# Plan local d'Urbanisme

## Modification simplifiée n°4

Notice explicative

PLU APPROUVE	21 MARS 2017
MODIFICATION SIMPLIFIEE N°1	12 DECEMBRE 2017
DECLARATION DE PROJET N°1	25 JUIN 2018
MODIFICATION SIMPLIFIEE N°2	04 SEPTEMBRE 2018
DECLARATION DE PROJET N°2	09 OCTOBRE 2018
EXECUTION DES JUGEMENTS DU 14 FEVRIER 2019	14 MAI 2019
DECLARATION DE PROJET N°3	23 JUILLET 2019
MISE A JOUR (servitudes pistes de ski)	28 MAI 2020
DECLARATION DE PROJET N°4	30 JUIN 2020
MODIFICATION SIMPLIFIEE 4

Localisation des remontées supprimées et créées (source DCSA)

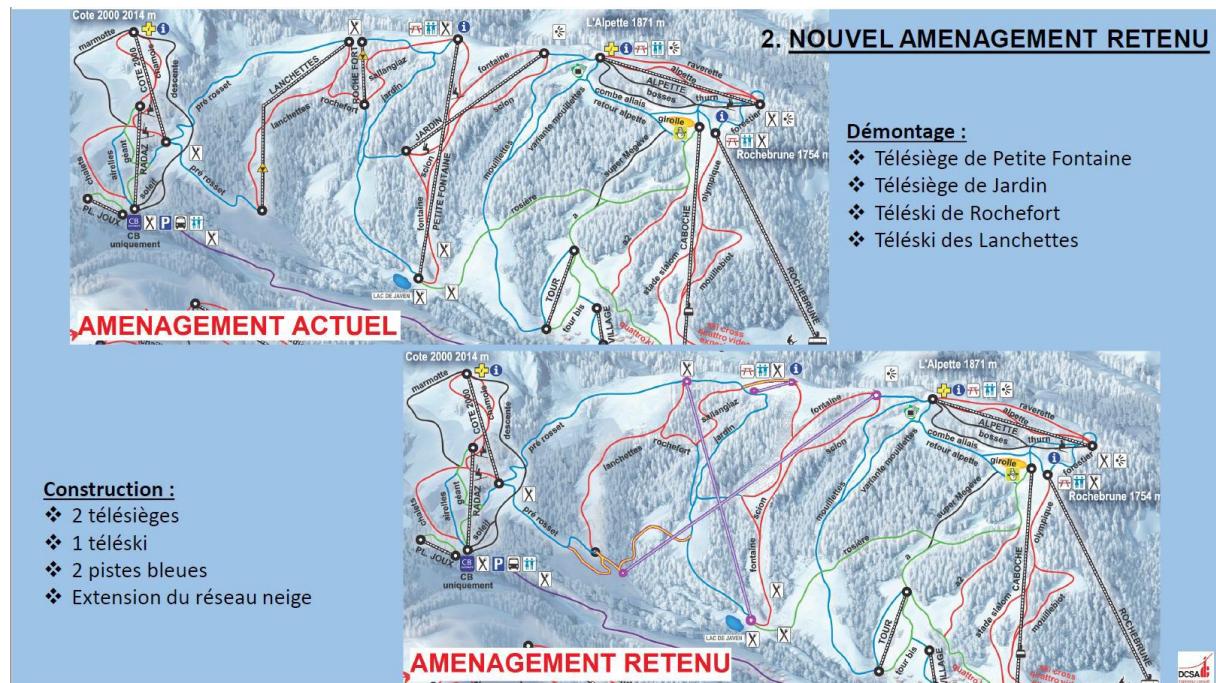
- remplacement des deux télésièges de « Jardin » et de « Petite Fontaine » et des deux téléskis de « Lanchettes » et de « Rochefort » par deux télésièges débrayables et un téléski ;
- réutilisation de la majorité des pistes existantes ;
- implantation des nouveaux pylônes et gares des installations en dehors des zones humides répertoriées ;
- absence de terrassement de masse dans les zones humides ;
- création d'une nouvelle piste de ski bleue pour faciliter le retour vers le secteur de « Rochebrune ».

4-4. Modification du document graphique du PLU (règlement écrit).

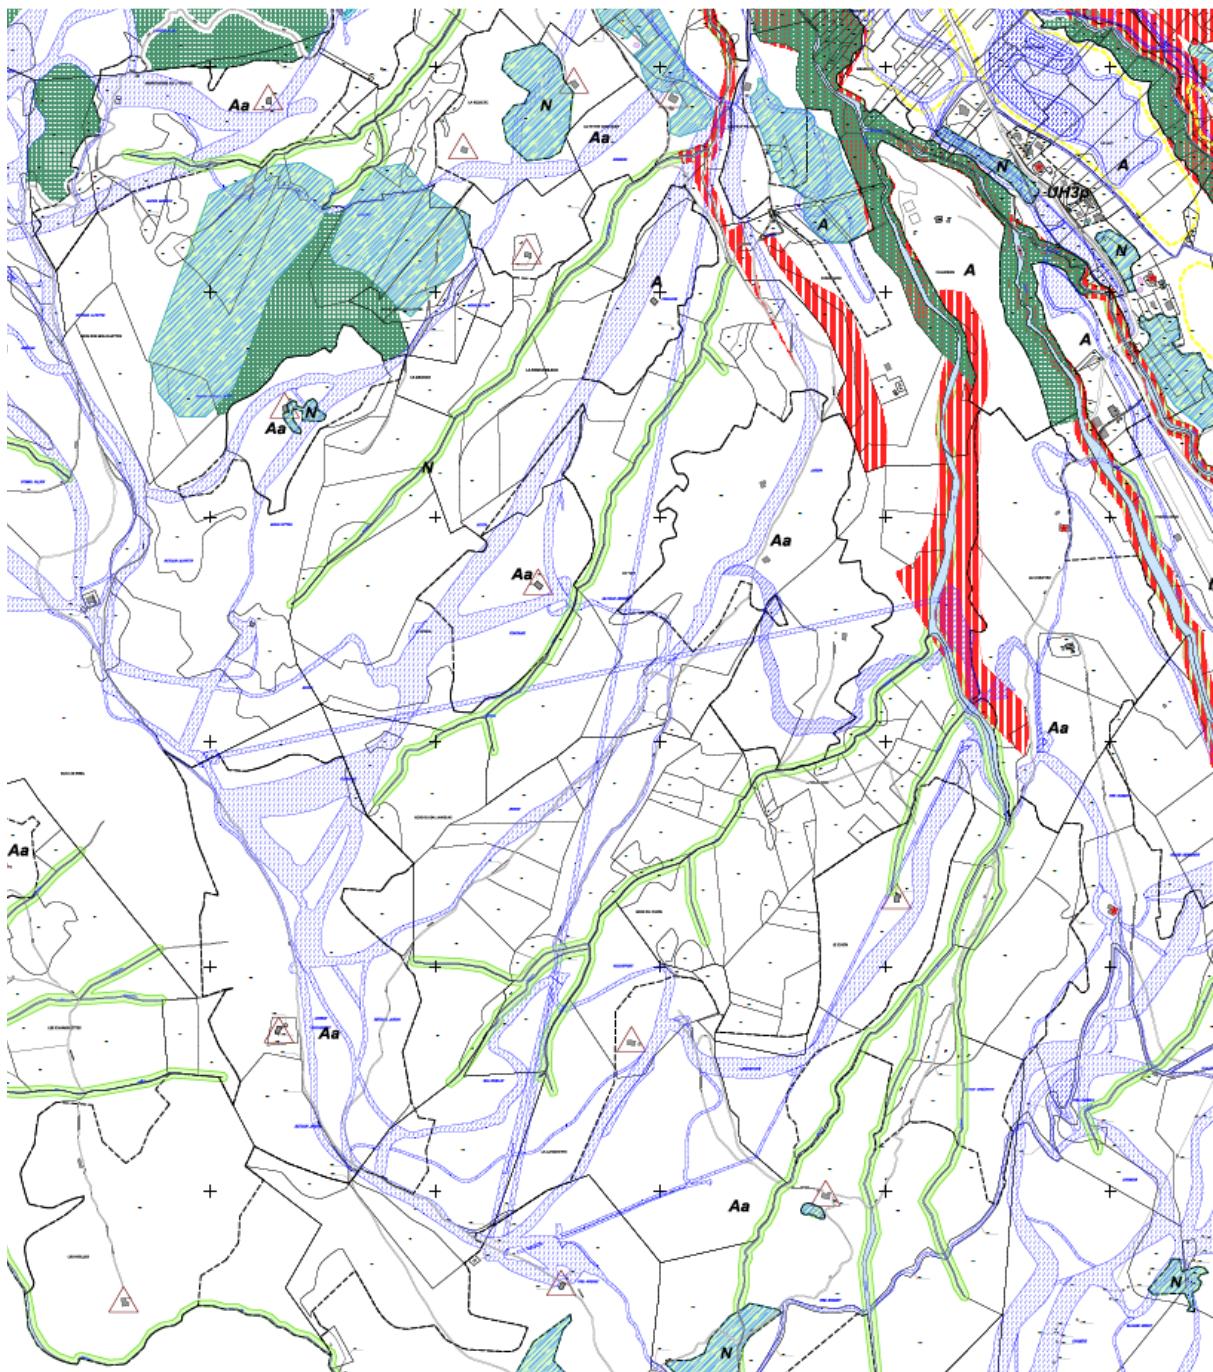
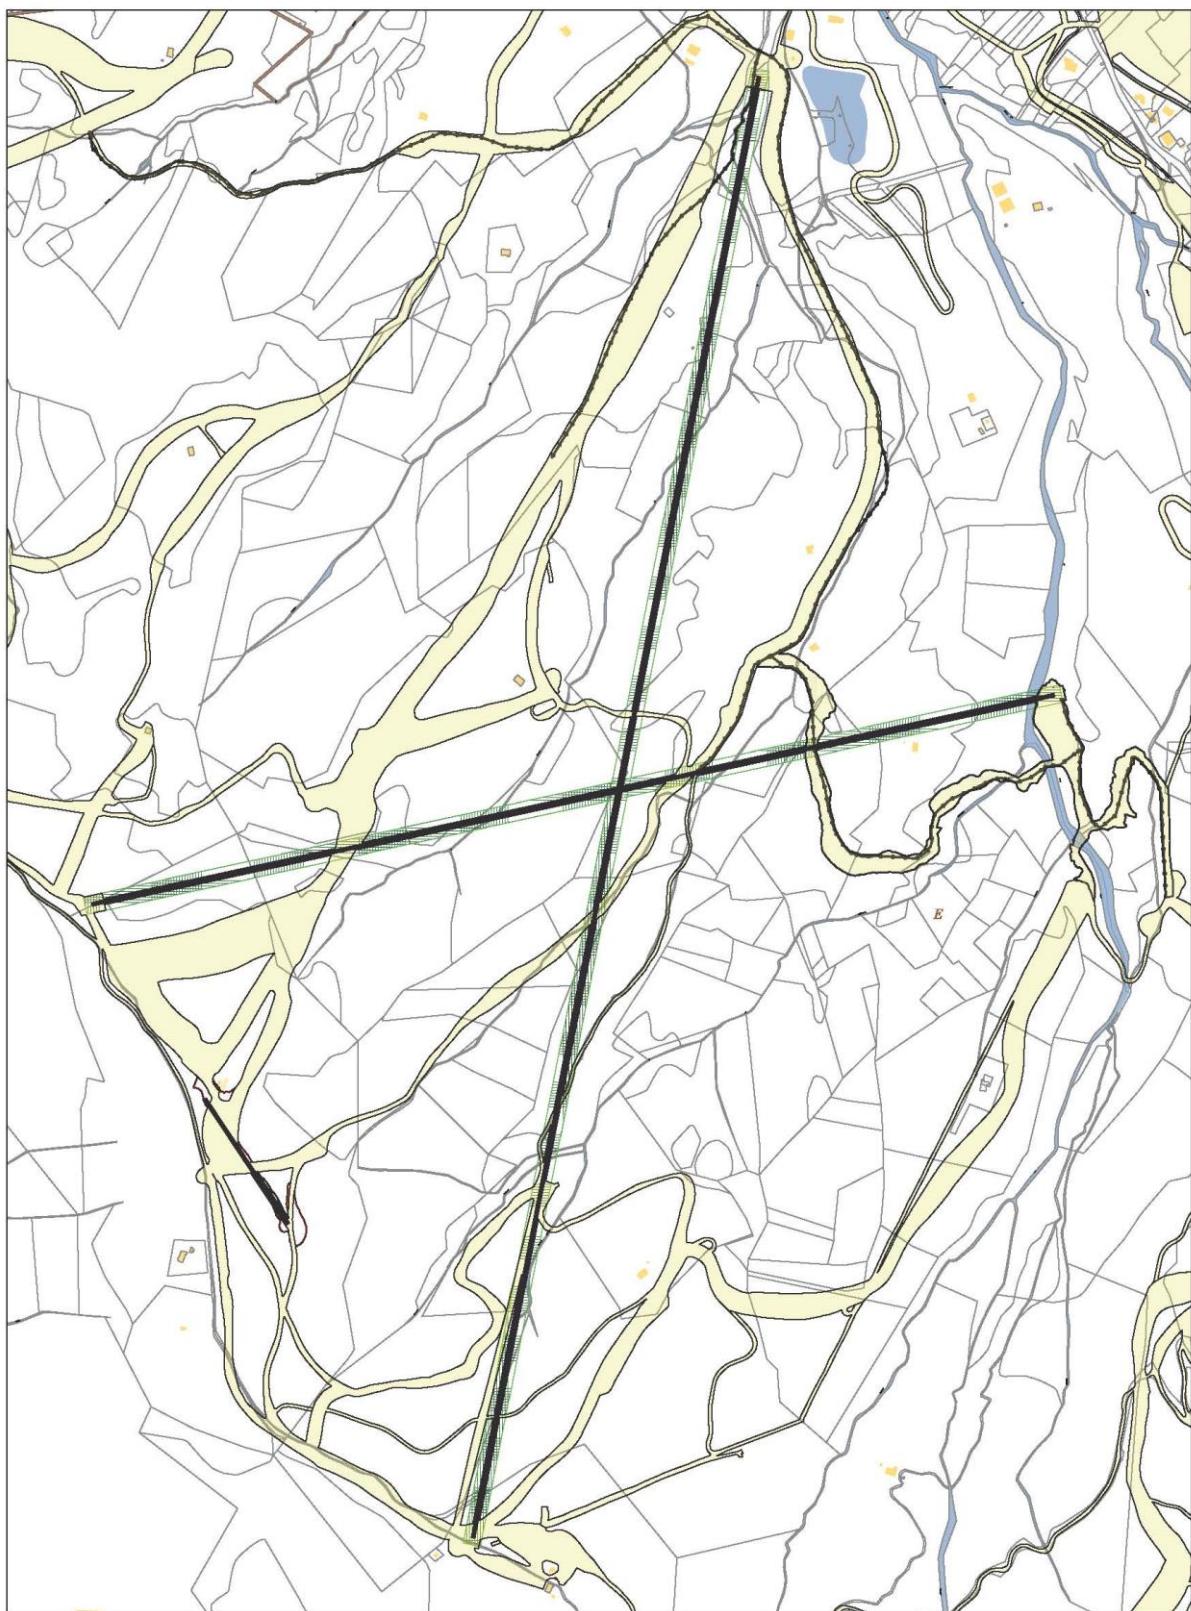
Le projet de modification simplifiée numéro 4 nécessite une modification de la délimitation du domaine skiable, qui comprend les pistes de ski et de jonction, ainsi que les aménagements et équipements liés (gares de remontées mécaniques notamment). Ce domaine skiable est identifié au titre de l'article L.151-38 du Code de l'Urbanisme.

Le domaine skiable a par ailleurs été élargi aux lignes des télésièges créés, ainsi qu'au réseau neige créé, afin de permettre la mise en place de conventionnements issus des servitudes instituées au titre de l'article L. 342-20 du Code du Tourisme, et nécessitant une délimitation précise dans le PLU.

Il est à noter que le projet implique une extension de 1,43 ha du domaine skiable.

**SITUATION AVANT MODIFICATION**

**SITUATION APRES MODIFICATION**
